**Wielkopolskie  
Muzeum  
Niepodległości**

Muzeum Powstania  
Wielkopolskiego 1918-  
1919

Dotyczy: **Postępowania o udzielenie zamówienia publicznego pn.: „ Budowa Muzeum Powstania Wielkopolskiego 1918-1919” – postępowanie numer FA.261-4/2023.**

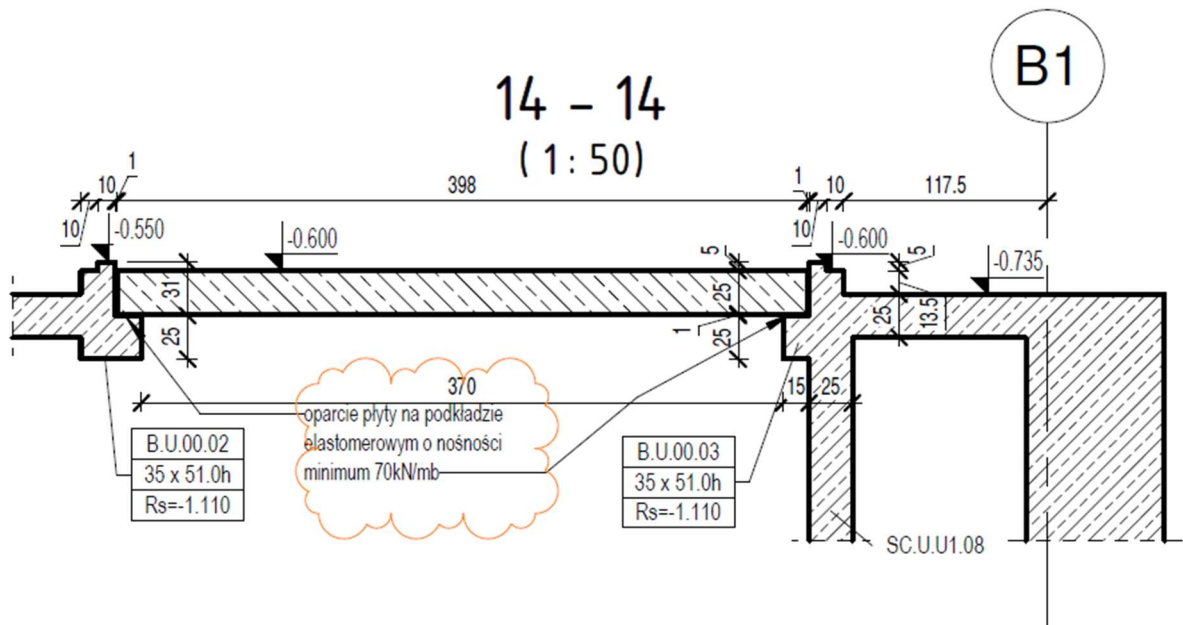
66. Prosimy o podanie rodzajów izolacji zewnętrznej, zarówno pod płytą jak i na ścianach i stropie, oraz izolacji wewnętrznej przewidzianych dla zbiornika retencyjnego

Zbiornik z betonu W8, warstwy wykończeniowe wg 2.1 TOM 1 - ARCH

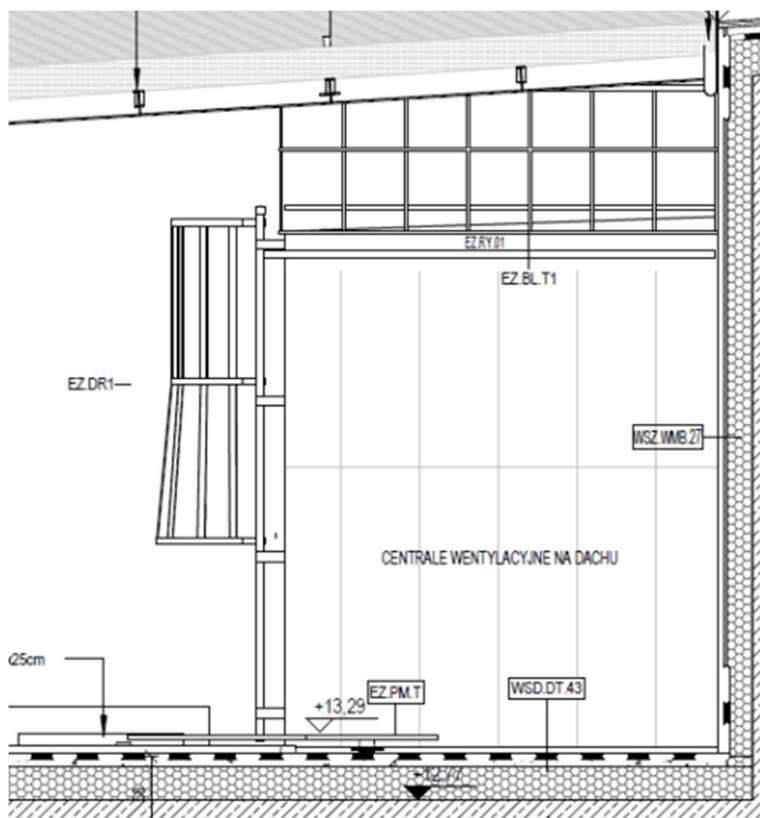
14. Na rysunku „MPWP-EX-ARC-U-FP-0U1-1-1-KONDYGNACJA -1” (rzut U1) pokazano drzwi stalowe EI60 103x190 cm o ozn. od **DM.U.1.17.b** do **DM.U.1.17.h** (7 szt. drzwi). Drzwi te prowadzą na pomost techniczny wewnątrz kopuły i są zamontowane wyżej, niż posadzka korytarza (pom. nr U.1.17). Skutkuje to tym że, aby przejść przez te drzwi trzeba skorzystać z drabiny (ozn. **EW.DR1**). W Kosztorysie Inwestorskim jest poniższa pozycja kosztowa:

Lp.	Podstawa	Opis	J.m.	Ilość
409 d.1.10.1	Uproszczona	Drabina wewnętrzna, dł. 138cm	szt.	1

Prosimy o potwierdzenie, czy w tej pozycji należy ująć koszt wykonania drabiny **EW.DR1** i czy należy przyjąć do wyceny 1 szt., czy 7 szt. tej drabiny (do każdych drzwi 1 drabina)?

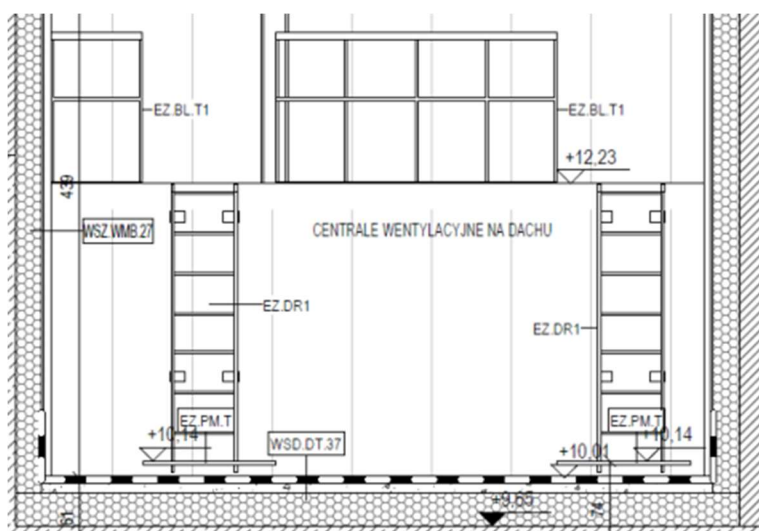
Prosimy wskazać, w jakiej pozycji kosztowej należy ująć zewnątrzną drabinę z koszem pokazaną na powyższym fragmencie przekroju A-A (bud. A)?

Wykonanie wskazanej drabiny objęte jest zakresem opracowania i Przedmiotu Zamówienia i powinno zostać wycenione w ofercie wykonawcy. Zgodnie z SWZ ROZDZIAŁ XIV. OPIS SPOSOBU OBLICZENIA CENY 1. Przyjmuje się wynagrodzenie ryczałtowe (całkowite, łączne) za wykonanie robót budowlanych i innych świadczeń Wykonawcy objętych przedmiotem zamówienia. Informacje dotyczące kwoty za wykonanie przedmiotu zamówienia należy podać w formularzu oferty. Przedmiary załączone w Dokumentacji Projektowej stanowią tylko element pomocniczy do sporządzenia oferty obejmującej cenę ryczałtową.

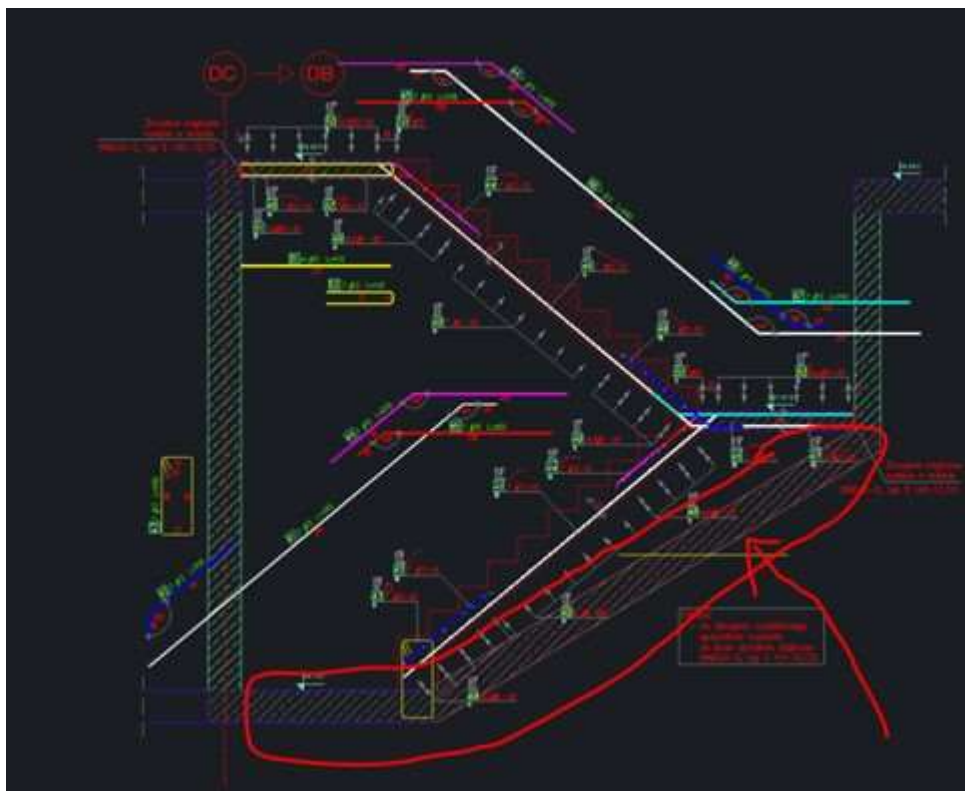
8. Prosimy o jednoznaczne potwierdzenie wykonania ścian murowanych w technologii tradycyjnej tzn. za pomocą zaprawy murarskiej o gr 1-1,5 cm( a nie cienkowarstwowej).

Należy przyjmować technologię zgodną z właściwościami elementów murowanych.
